高浜発電所原子炉施設保安規定変更認可申請書

審査資料

2019年10月15日

関西電力株式会社

3. 高浜3, 4号炉に係る主な変更内容 (第85条)

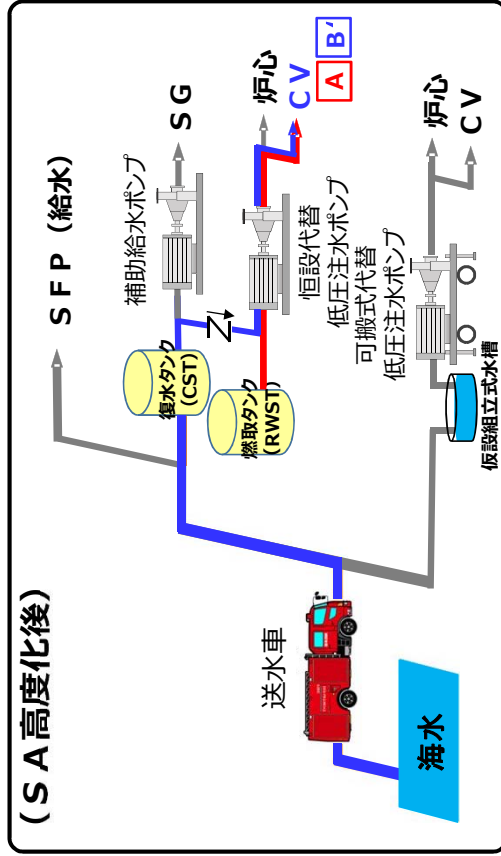
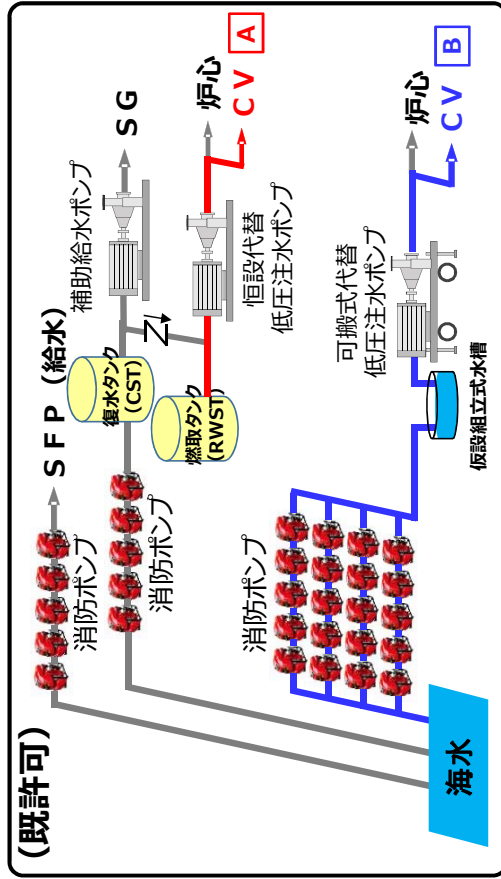
変更前		変更後		差異の理由
85-14-2 復水タンクから燃料取替用水タンクへの補給		85-14-2 復水タンクから燃料取替用水タンクへの補給		
(1) 運転上の制限				
項目		運転上の制限		
復水タンクから燃料取替用水タンクへの補給		燃料取替用水タンク補給用移送ポンプによる復水タンクから燃料取替用水タンクへの補給系が動作可能であること		
適用モード		設備		所要数
モード1, 2, 3, 4, 5および6		燃料取替用水タンク補給用移送ポンプ 復水タンク		1台 ※1
※1: 「85-14-4 復水タンク」において運転上の制限を定める。				
(2) 確認事項				
項目	確認事項	頻度	担当	
燃料取替用水タンク補給用移送ポンプ	ポンプを起動し、異常な振動、異音、異臭、漏れがないこと、および揚程が \square m以上、容量が \square m ³ /h以上であることを確認する。 ポンプを起動し、動作可能であることを確認する。	定期検査時 1ヶ月に1回	原子炉 保修課長 当直課長	規定内容の適正化（系統構成の差異による確認事項の見直し） 表現の変更、運用の明確化等（既認可プラントとの記載の整合）
(3) 要求される措置				
適用モード	条件	要求される措置	完了時間	
モード1, 2, 3および4	A. 燃料取替用水タンク補給用移送ポンプが動作不能である場合	A.1 当直課長は、燃料取替用水タンクの水量が 1,600 m ³ 以上を満足していることを確認する。 および A.2 タービン保修課長は、当該システムと同等な機能を持つ重大事故等対処設備 ^{※2} が動作可能であることを確認する ^{※3} 。 および A.3 当直課長は、当該システムを動作可能な状態に復旧する。	4時間 7.2時間 30日

> 高浜4号炉の燃料取替用水タンク補給用移送ポンプのサーベランスに対して確認する揚程を \square m以上から \square m以上に見直すもの。
 > なお、高浜4号炉の実際のサーベランスにおいては、保安規定値 \square m以上に對して \square m以上であることを判定基準として定めており、当該ポンプに必要な性能を有していることを確認している。
